SB, 310/315 Publication du logiciel MSW 7.12, Husqvarna Automower[®] 310, 315, 2016-12

Modèles concernés

Description

Prise en charge de l'accessoire Automower® Connect

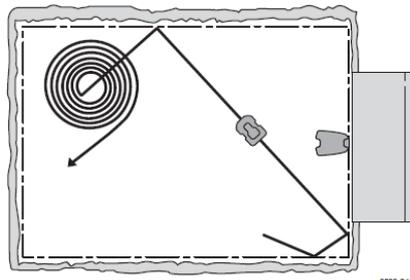
L'accessoire de connectivité Automower® Connect nécessite la version MSW 7.12 ou ultérieure. Après la mise à jour du logiciel, une nouvelle option de menu *Automower Connect* sera disponible sous *Accessoires*.

Le temps total de fonctionnement n'est plus affiché sur la page de démarrage (déplacé vers Informations)

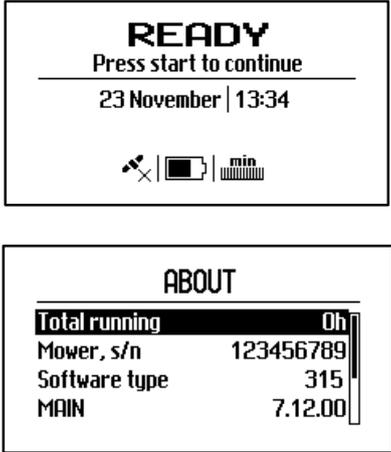
En raison de toutes les fonctions qui requièrent leur propre symbole (telles que le *mode ECO*, Automower® Connect, etc), il n'y a plus l'espace sur la page de démarrage pour le *temps total de fonctionnement*. Par conséquent, le *temps total de fonctionnement* a été déplacé sous *Réglages > Informations*.

Ancien logiciel	Nouveau logiciel

<p>Le temps total de fonctionnement est indiqué sur la page de démarrage</p>	<p>Le temps total de fonctionnement n'est pas indiqué sur la page de démarrage mais sous <i>Réglages > Informations</i></p>
